ANÁLISIS INTEGRAL DEL PROYECTO GUBERNAMENTAL REPRESAS HIDROELÉCTRICAS CHEPETE – BALA

RESUMEN EJECUTIVO

Análisis realizado por la Comisión UMSA sobre el Estudio de Identificación (EI) preparado por la empresa consultora GEODATA ENGINEERING

La Paz - Bolivia
2019

Figura 2: Trazo de camino de acceso, planta y perfil longitudinal

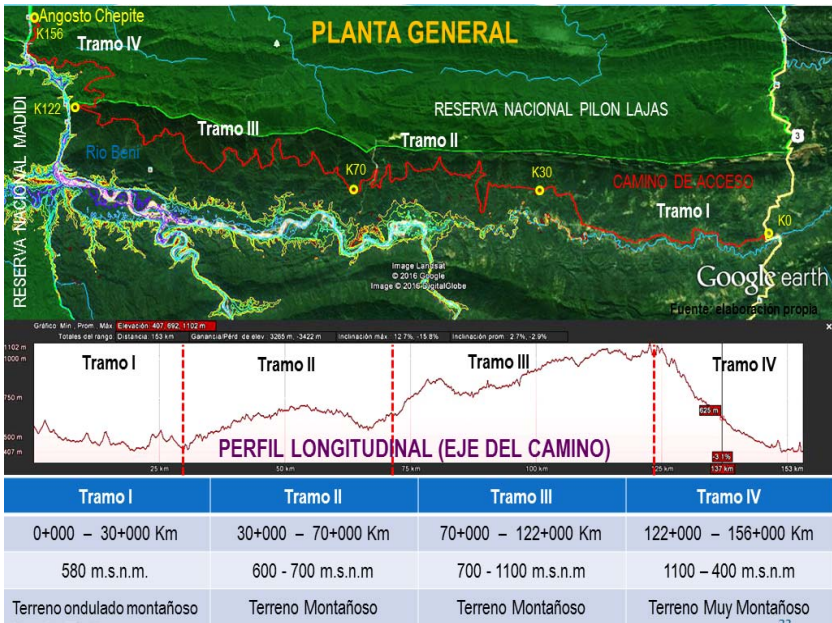
Un ejemplo a destacar es el camino de acceso a la central Chepete 400. Se prevé la construcción de una carretera

asfaltada de doble vía, con un costo unitario estimado en 1,09 millones de USD por km. La carretera de acceso a Chepete parte de la carretera Santa Bárbara - Caranavi – Quiquibey de 183 km de longitud y aún en construcción, que puede servir como la referencia más cercana. Esta carretera se desarrolla en condiciones topográficas y geológicas similares a la de Chepete. A 2019 ya había alcanzado un costo de 300 millones USD, equivalentes a 1,64 millones de USD/km, 50% superior al estimado para Chepete y que probablemente se incremente aún más.

Figura 3: Cronograma Chepete 400.

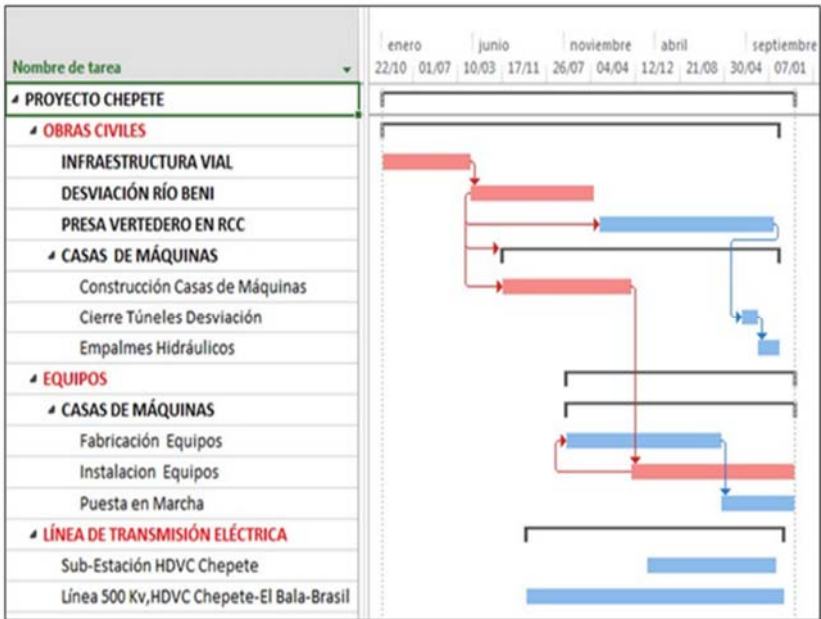
El plazo de ejecución del proyecto fue estimado en 6 años, entrando en operación comercial el séptimo año. La ruta crítica del proyecto pasa por la construcción del camino de acceso, el cual es indispensable para iniciar la construcción de la planta hidroeléctrica y sería concluido en 20 meses, según el cronograma presentado por Geodata Engineering. Por ello es muy relevante analizar el cronograma de ejecución de ese camino.

Como referencia de comparación se podría tomar a la carretera Cotapata - Santa Bárbara de 48 km, cuya construcción duró 12 años: se inició en 1993 y concluyó en 2005. Otra referencia más cercana es la carretera Santa Bárbara- Caranavi - Quiquibey (183 km), cuya construcción se inició en 2010 y que aún continúa, sin que exista fecha de conclusión. En el escenario más optimista, este proyecto tardará 10 años en concluirse, a un promedio de 18,3 km/año. Considerando la topografía accidentada por donde se desarrolla el camino de acceso a Chepete e incluso doblando a 36 km/año la eficiencia de avance con respecto a la carretera Santa Bárbara - Caranavi - Quiquibey, el camino

de acceso se construiría en al menos 4 años, más del doble de lo estimado por Geodata Engineering. Recién entonces podría iniciarse la construcción de la central hidroeléctrica.

Figura 4: Nivel y volumen muerto de Chepete

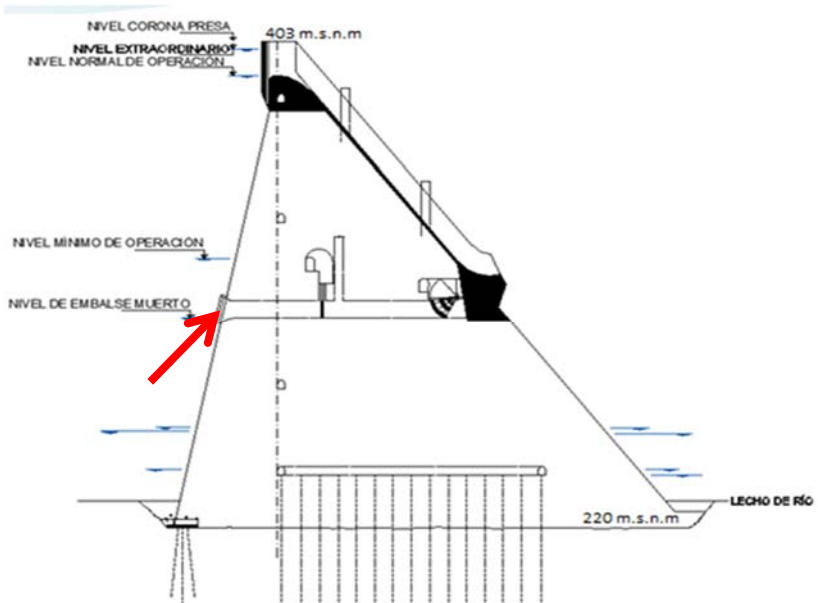
El estudio de identificación (**EI**) contiene errores y contradicciones graves que afectan a la viabilidad misma del proyecto. Así en el diseño de la represa y embalse Chepete (producto 2 del **EI**) se estimó que el volumen muerto ocuparía 2,16 km³ al cabo de los 50 años de vida útil del proyecto, lo que corresponde al nivel o cota 298,85 m. Por eso las tomas de la central se ubicaron a ese nivel (ver figura 4). En el resumen ejecutivo (tomo 6.1) se establece que en 50 años los sedimentos ocuparían entre 3 y 4 km³, pero no se modificó el diseño original, por lo que la vida útil se reduciría a un valor entre 27 y 37 años. Peor aún, los estudios y publicaciones realizadas por los científicos del programa HYBAM evidencian que los EI subestiman grandemente los sedimentos transportados por el río Beni. Esto debido a errores impropios de un estudio serio, como el de considerar que el perfil vertical de concentración de sedimentos es igual al de velocidad de flujo. Con los datos del programa HYBAM, el volumen ocupado por los sedimentos en 50 años estaría entre 6 y 8 km³. Estos errores y contradicciones obligarían a una nueva evaluación económica y financiera del proyecto, a un rediseño de las obras o a ambas cosas. En cualquiera de los casos, el costo de la energía a producir aumentaría y la factibilidad técnica y económica disminuiría.
